女川 2 号機 非常用ガス処理系 主要弁の
要目表の記載の変更に伴う設計及び工事の計画の変更認可申請の扱いについて

添付資料1：非常用ガス処理系主要弁の要目表（今回変更認可申請資料）

添付資料 2 : 非常用ガス処理系の系統図 (今回変更認可申請資料)

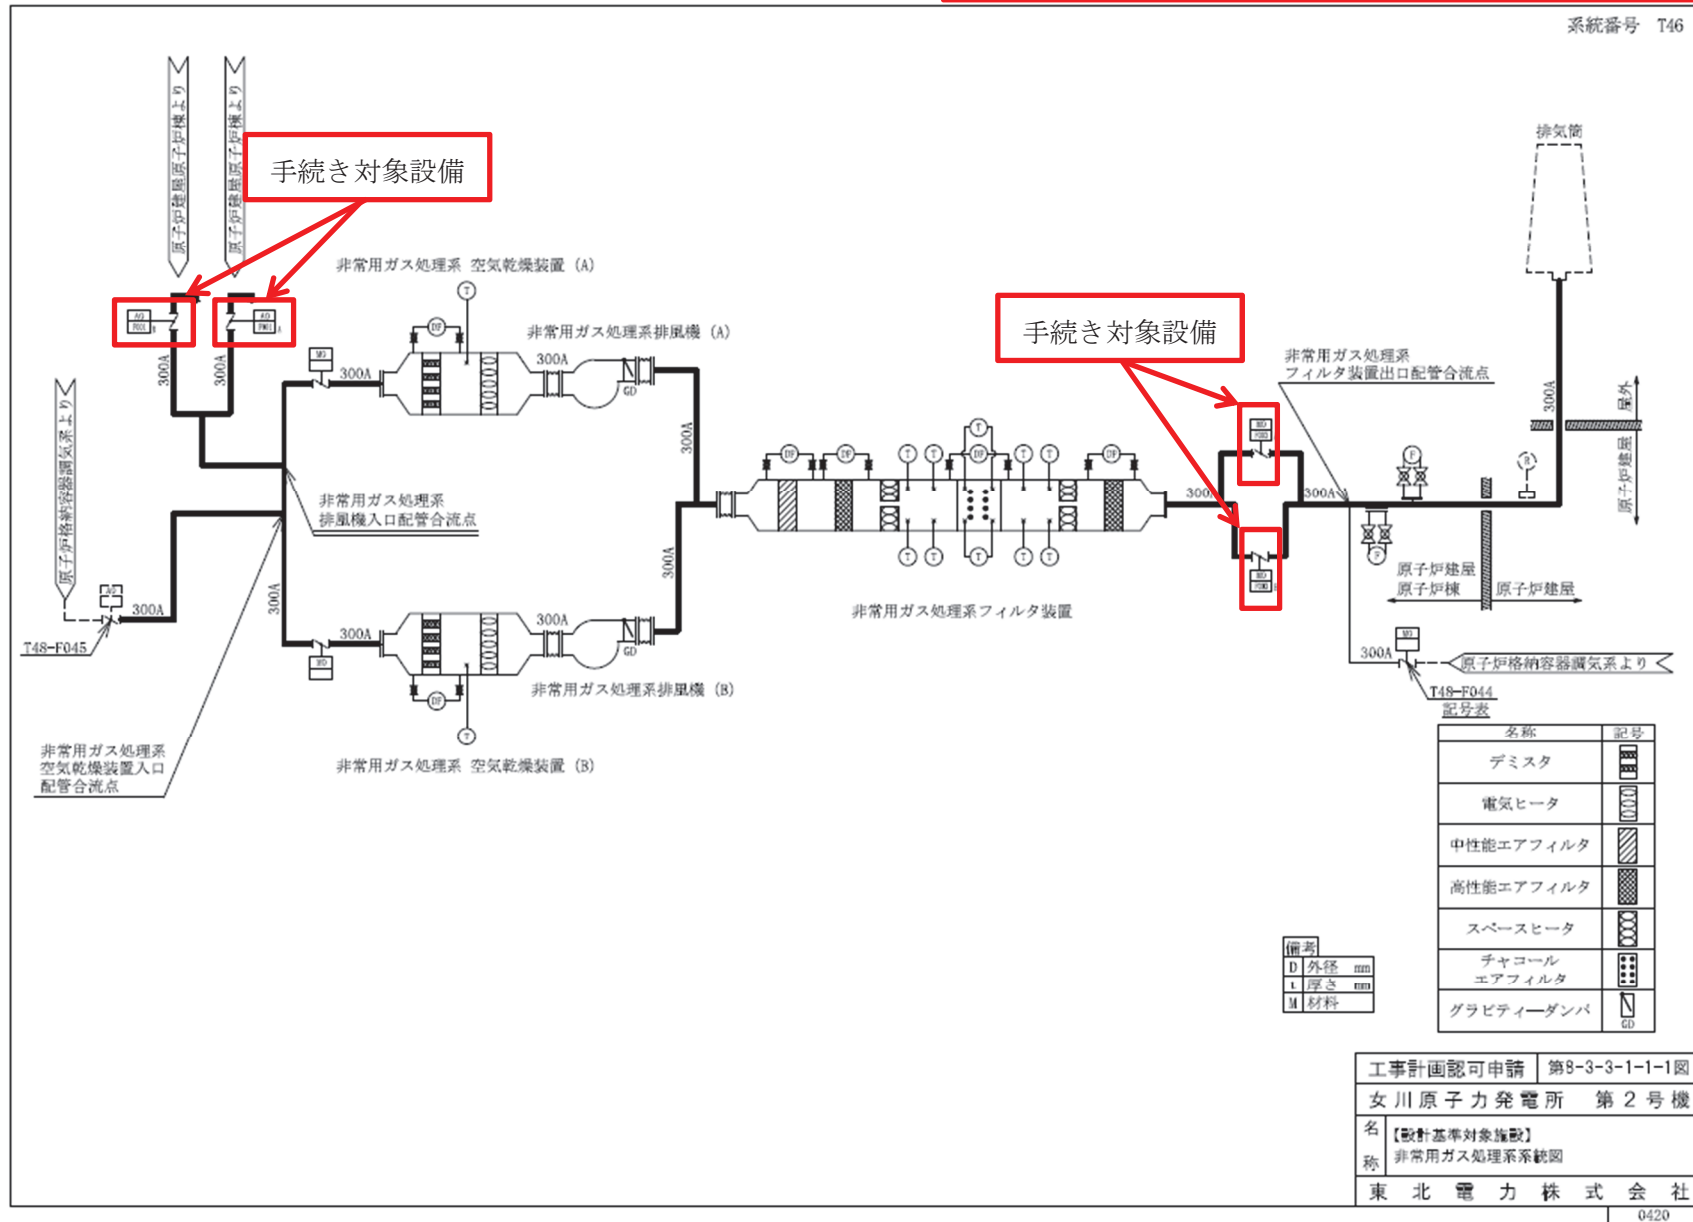
変更点は以下のとおりである（添付資料 1～3 参照）。

(1) 弁箱厚さ（T46-F001A, B, T46-F003A, B）

(2) 弁ふた厚さ，材料（T46-F001A, B, T46-F003A, B）
